LuK Service Info

Part Nr. 228 0159 10 – 280/280mm TGU6

TB1036

Info: New design / Neues Design / Nouvelle conception / Nuevo diseño / Nuovo disegno / Nuovo segno

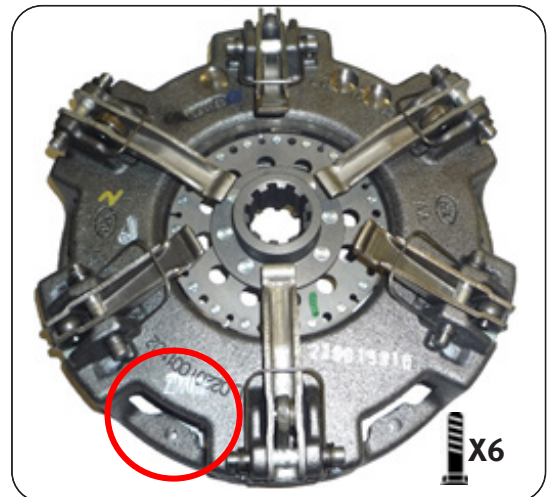
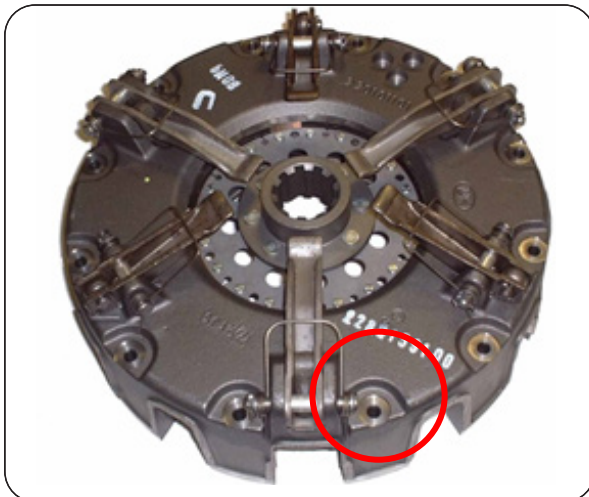
This new design utilises the latest clutch technology, using a vented housing for improved cooling and heat dispersal. Fully interchangeable with existing clutches with no modifications required to vehicle or flywheel. A new fixation bolt set 411 0164 11 6 x M8 x 1.25 x 50mm + Conical washer is supplied with new designs to accommodate the lower housing.
